१. अनुगमन भ्रमणको औचित्य: भगेश्वर गाउँपालिका अन्तर्गत १० शैयाको अस्पताल रूपाल भगेश्वर गाउँपालिकाको कार्यालयबाट कार्यान्वयनमा रहेको यस पालिकाको गौरव (प्राथमिकता प्राप्त) आयोजना रहेको छ। यस गाउँपालिका कार्यालयको मिति २०८०/११/०९ को निर्णयानुसार देहाय बमोजिमको अनुगमन टोली गठन भई १० शैयाको अस्पतालको अनुगमन गर्ने निर्णय भएको।

१० शैया अस्पताल, भागेश्वर - २ रुपाल निर्माणको अवस्था

फिल्डमा रहेको ईटाँ

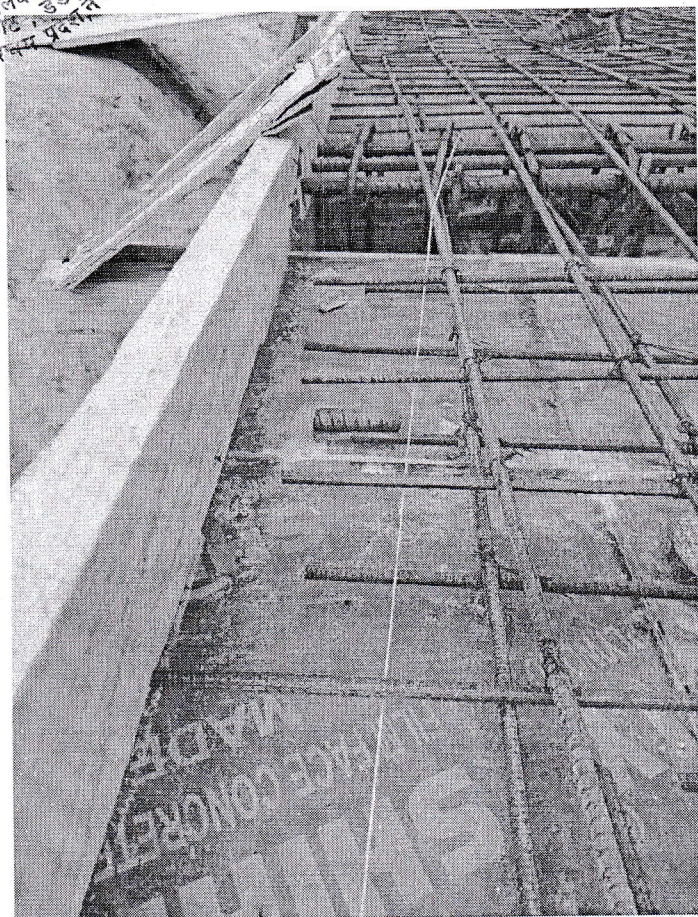
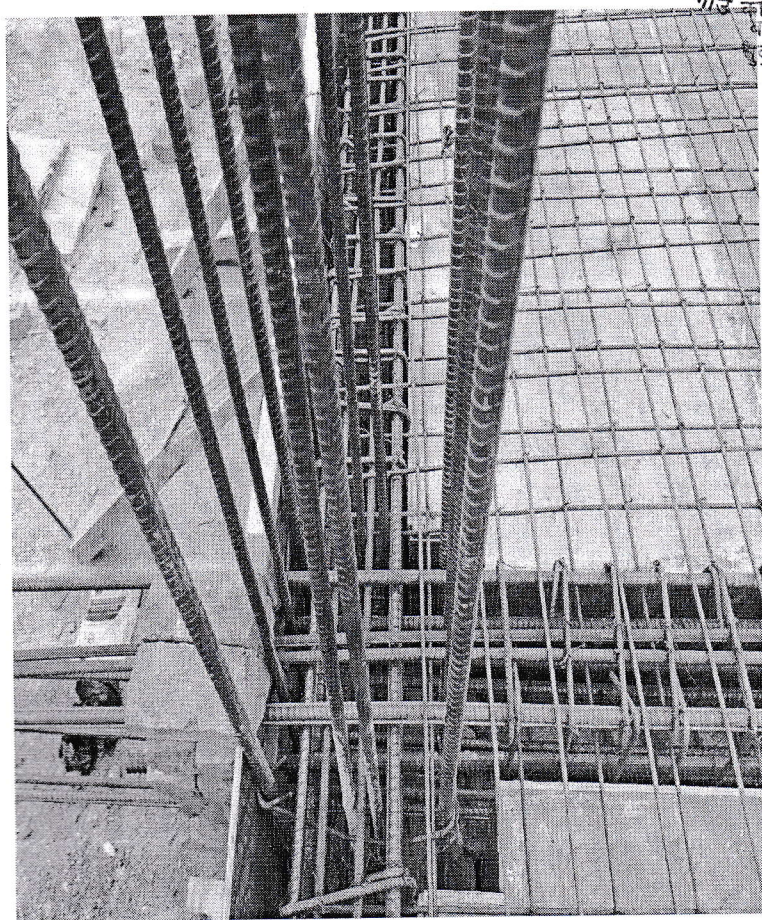
क्र.स	विवरण	कैफियत
१	देउवा र तारा ईटाँको ल्याव टेष्ट उपलब्ध गराएको तर फिल्डमा वम र अर्जुन ईटाँहरु पनि देखापरेको ।	ल्याव टेष्ट वमोजिमको ईटाँ प्रयोग गर्नु पर्ने ।
२	अम्बे स्टीलको ल्याव टेष्ट उपलब्ध गराएको तर फिल्डमा लक्ष्मी स्टील पनि देखापरेको ।	ल्याव टेष्ट वमोजिमको स्टील प्रयोग गर्नु पर्ने ।
३	वालुवा र गिट्टीको ल्याव टेष्टमा स्रोत नखुलेको र फिल्डमा उपलब्ध वालुवा र गिट्टी निम्न गुणस्तरको देखिन्छ ।	ल्याव टेष्टमा स्रोत खुलाउनु पर्ने र गुणस्तरिय वालुवा र गिट्टी प्रयोग गर्नु पर्ने ।
४	सिमेन्टको ल्याव टेष्टमा ग्रेड नखुलेको ।	ग्रेड खुलेको रिपोर्ट ल्याउनु पर्ने ।
५	Slab : Drawing वमोजिमको डण्डी/जाली नवनाएको ।	Drawing वमोजिमको डण्डी/जाली बनाउनु पर्ने ।
६	Beam : Drawing वमोजिमको आवश्यक development length र stirrups प्रदान नगरेको ।	आवश्यक development length प्रदान गर्नु पर्ने ।
७	Column: बाहिरको डण्डी कम diameter र भित्रको बढी diameter भएको प्रयोग गरिएको छ र Lateral tie drawing वमोजिम नरहेको ।	उपयुक्त स्थानमा उपयुक्त डण्डी प्रयोग गर्नु पर्ने । Column हरू drawing वमोजिम बनाउनु पर्ने ।

उपयुक्त Aggregate प्रयोग नभएको

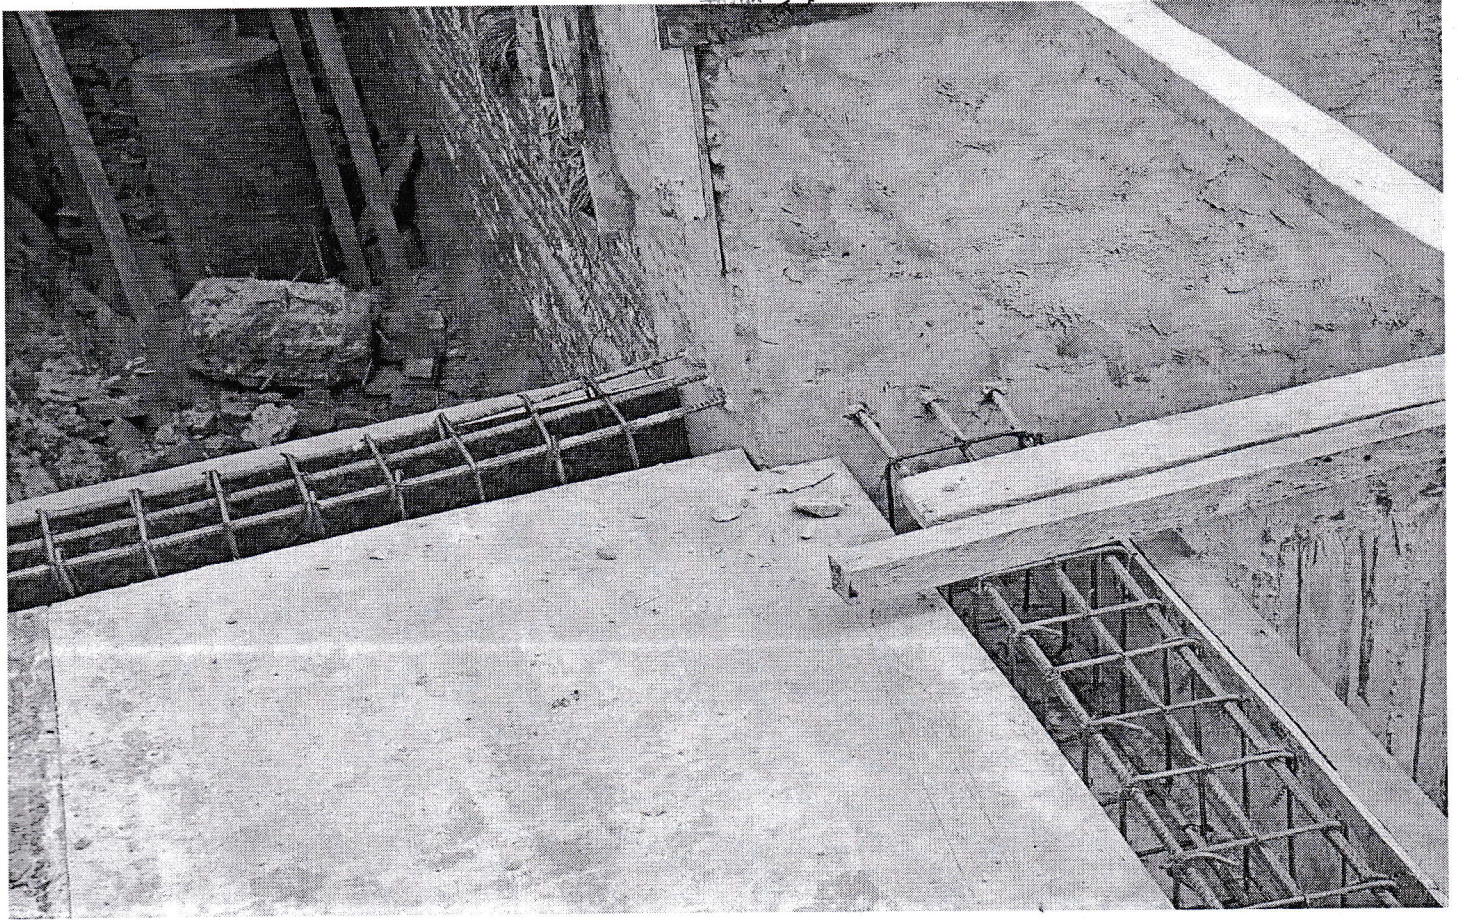
८	Combined footing : Beam हरूको level फरक फरक रहेको ।	Beam को level समान रहनु पर्ने ।
९	Sill band र Lintel band उपयुक्त तरिकाले प्रदान नगरेको हुन सक्ने ।	जाँचको आवश्यकता ।
फिल्डमा अन्य कुराहरु चेक गर्न बाँकी ।

जाँचको आवश्यकता ।
